ВСТАВКИ СТЕРЖНЕВЫХ ЯЩИКОВ, ЗАКРЕПЛЯЕМЫЕ ЩЕКОЛДОЙ

ГОСТ 19378—74

Изменение № 1 ГОСТ 19378—74 Вставки стержневых ящиков, закрепляемые щеколдой. Размеры

Изменение № 2 ГОСТ 19378—74 Вставки стержневых ящиков, закрепляемые щеколдой. Размеры

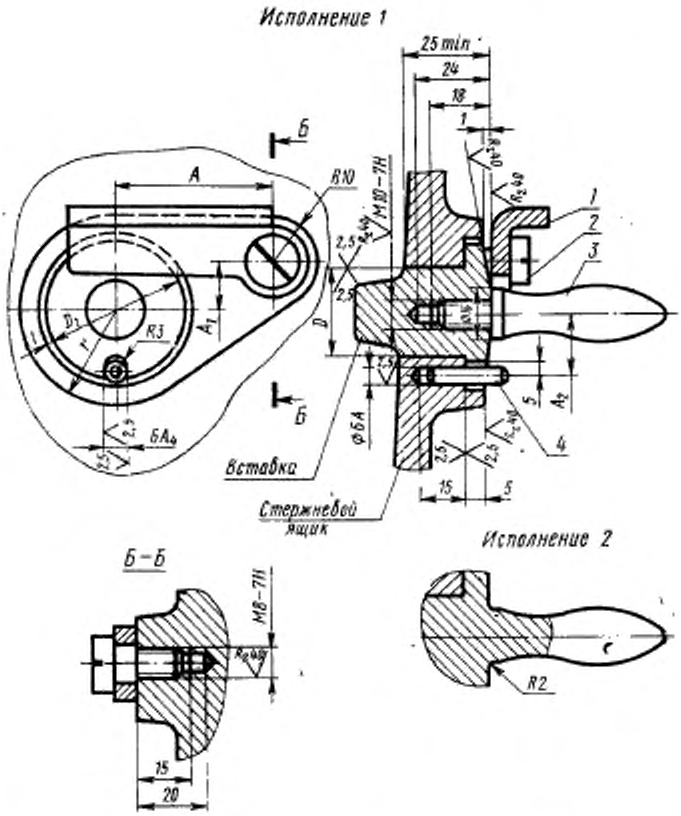
Пункт 1. Чертеж. Заменить обозначения: A на $H7$; A_1 на $H11$.
Пункт 1. Таблица. Графа D. Заменить обозначения: A_5 на $H9$; $Ш_1$ на $d9$;

графа «Поз. 4. Штифт по ГОСТ 3128—70». Заменить обозначение штифта: 6Г×25 на 6h8×25.

Исполнение 1

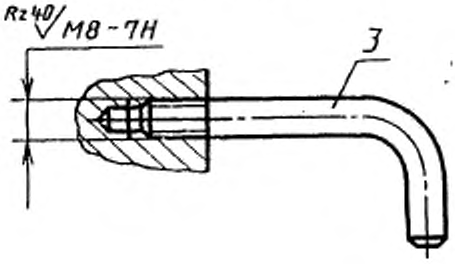
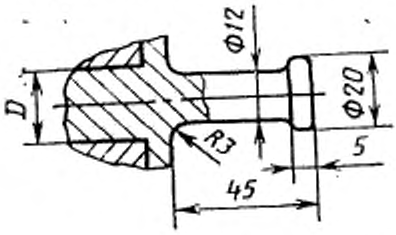
Под наименованием стандарта проставить код: ОКСТУ 3903.
Пункт 1. Чертеж ручки (поз. 3) заменить новым:

Исполнение 2 (для D=20 мм)
